改善箇所説明資料

全長調整式ショックアブソーバ

不具合発生箇所

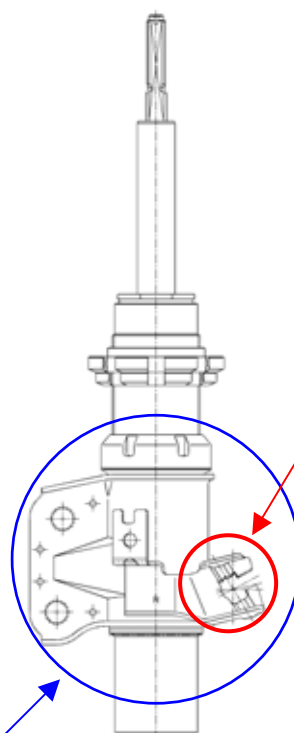
フロント用ショックアブソーバのブレーキホース固定用ブラケットの形状が不適切なため、ブレーキホースとショックアブソーバ外筒との隙間が狭いものがある。そのため、そのまま使用を続けると、車種により下記 または の不具合が発生する可能性があります。

ブレーキホースがショックアブソーバ取付ブラケット外筒と接触する可能性がある（ニッサンシルビア等 S13, S14, S15）

走行中の振動等により、ブレーキホースがショックアブソーバ取付ブラケット角部と接触し、継続して使用した場合、ブレーキホースが損傷する可能性がある。

（ニッサンシルビア S15）

全品の取付ブラケットを対策部品へ変更する。

9月15日以降対策ブラケットに交換する。（S13, S14）

8月8日以降対策ブラケットに交換する。（S15）
